Complexe de la Romaine

Complément de l'étude d'impact sur l'environnement

Réponses aux questions et commentaires de l'Agence canadienne
d'évaluation environnementale

Hydro-Québec Production
Juin 2008

Figure CA-8-1 : Turbidité mesurée aux PK 49, 46 et 34 de la Romaine entre septembre 2005 et août 2006

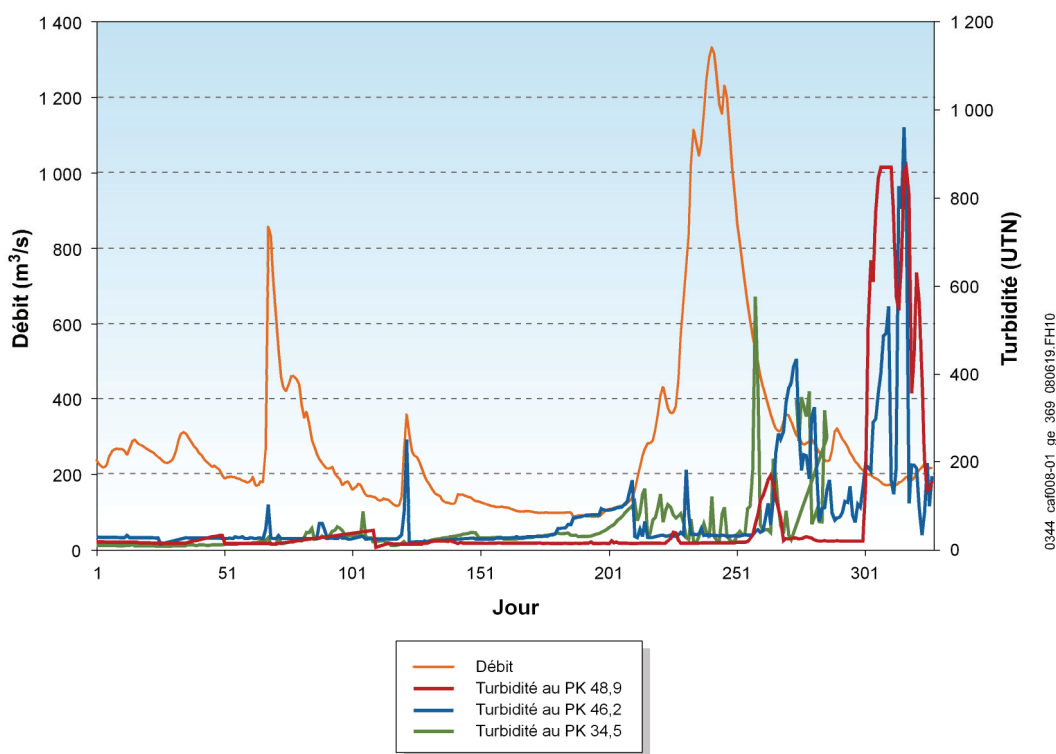
Comme le mentionne le MPO, il est probable que les données de juin à août 2006 soient associées à l'augmentation du bruit de fond des appareils, puisque ces derniers n'ont pas été nettoyés sur une longue période de temps incluant la crue de printanière, qui transporte et charrie une grande quantité de sédiments et de matières organiques pouvant salir et colmater les sondes. De ce fait, l'analyse des résultats et les conclusions du rapport sectoriel de GENIVAR (2007) ont été révisées en excluant ces données. Toutefois, cette modification n'apporte aucun changement majeur dans les principales conclusions du rapport.

La figure CA-8-1 montre les valeurs de turbidité mesurées aux PK 49, 46 et 34 entre le 18 septembre 2005 et le 10 août 2006.

Figure CA-16-1 : Disponibilité des habitats de reproduction en fonction du débit dans l'aire restreinte de fraie située au PK 46,2 de la Romaine

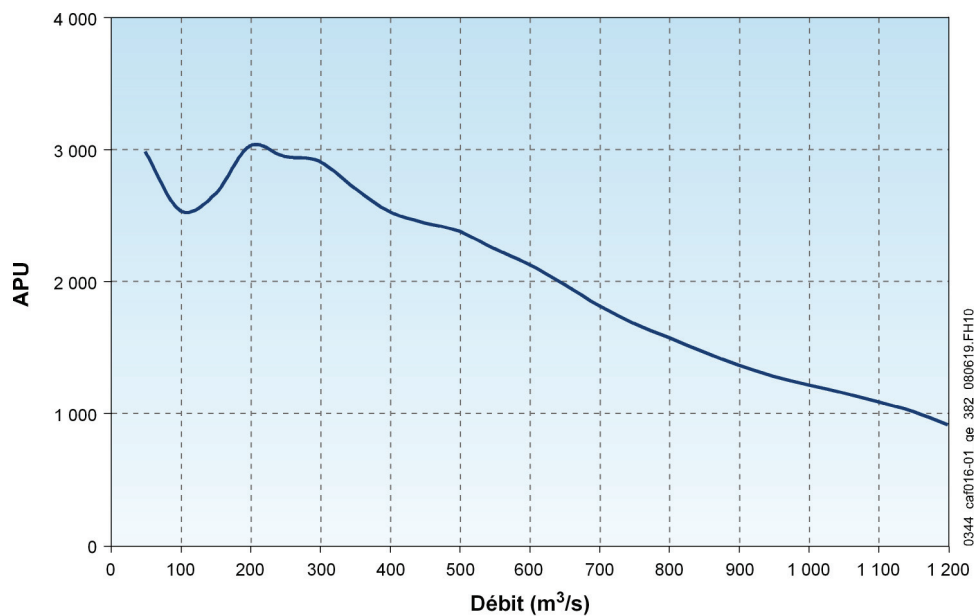
Le MPO privilégie également l'amélioration physique de la frayère du PK 48,9, en modifiant l'influence du seuil naturel du PK 48,96 afin d'assurer l'accès et la disponibilité d'habitat par des mouillages plus fréquents de cette frayère naturelle.

La figure CA-16-1 montre la disponibilité d'habitat en fonction du débit dans l'aire restreinte de fraie située au PK 46,2. On constate que la disponibilité d'habitat y est maximale à 200 m³/s et qu'elle diminue graduellement avec l'augmentation du débit.

Cette frayère ressemble à celle du PK 34,5. Les deux frayères sont situées sur les bords et dans le talweg, et la profondeur d'eau y est importante, de sorte qu'elles sont optimales à des débits égaux ou inférieurs à 200 m³/s.

Figure CA-36-1 : Température de l'eau en aval de la centrale de la Romaine-1 – Conditions actuelles et futures

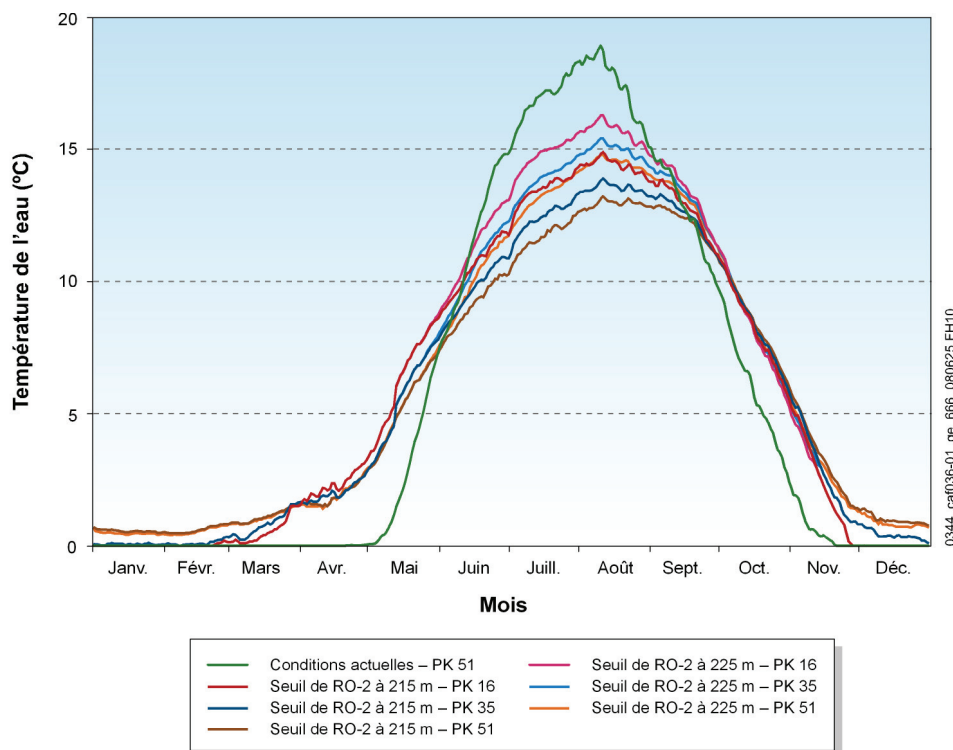
- a) Expliquer, pour chacun des sites (Romaine-2, Romaine-3 et Romaine-4), une telle différence de configuration par rapport à Romaine-1.
- b) Les contraintes générales de conception des canaux d'amenée ainsi que les contraintes spécifiques pouvant exister à chacun des sites devront être identifiées.
- c) Pour Romaine-2, l'explication devra également indiquer si les contraintes sont liées au régime d'exploitation permanent de l'ouvrage ou à un régime d'exploitation transitoire.
- d) L'explication devra également définir, de façon quantitative, les possibilités de modification de la géométrie des canaux d'amenée afin d'obtenir des seuils moins profonds et plus larges.

À titre d'information, nous avons étudié la sensibilité de la température de l'eau en aval de l'aménagement de la Romaine-1 en fonction d'un seuil d'entrée du canal de la Romaine-2 qui serait théoriquement situé 10 m plus haut que ce qui est prévu actuellement, soit 225 m au lieu de 215 m. Le rehaussement théorique de 10 m du seuil permettrait d'augmenter la température moyenne de juin à septembre de 1°C aux trois endroits indiqués à la figure CA-36-1. Cependant cette possibilité n'est pas proposée par Hydro-Québec car cela est incompatible avec le besoin d'un marnage de 19 m pendant la phase transitoire et que la modification de la température de l'eau en aval l'aménagement de la Romaine-1 est faible avec le projet proposé.

Figure CA-81-2 : Crabe des neiges du chenal de Mingan – Fréquences de largeurs de carapace observées dans la zone d'étude en novembre 2005 (toutes les stations) – Sexes indifférenciés

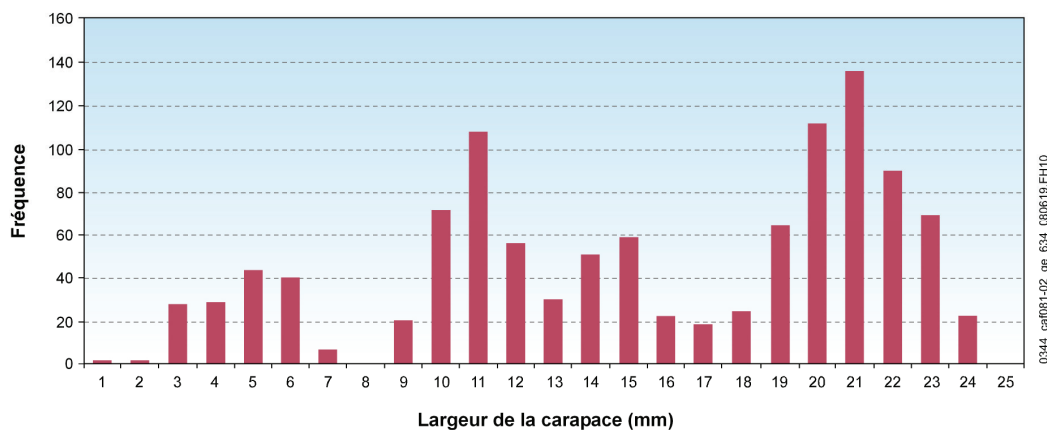
b) Histogramme des fréquences de tailles chez les crabes des neiges de moins de 25 mm

Les fréquences de Lc pour les crabes de moins de 25 mm observées dans le chenal de Mingan en 2005 sont présentées à la figure CA-81-2.
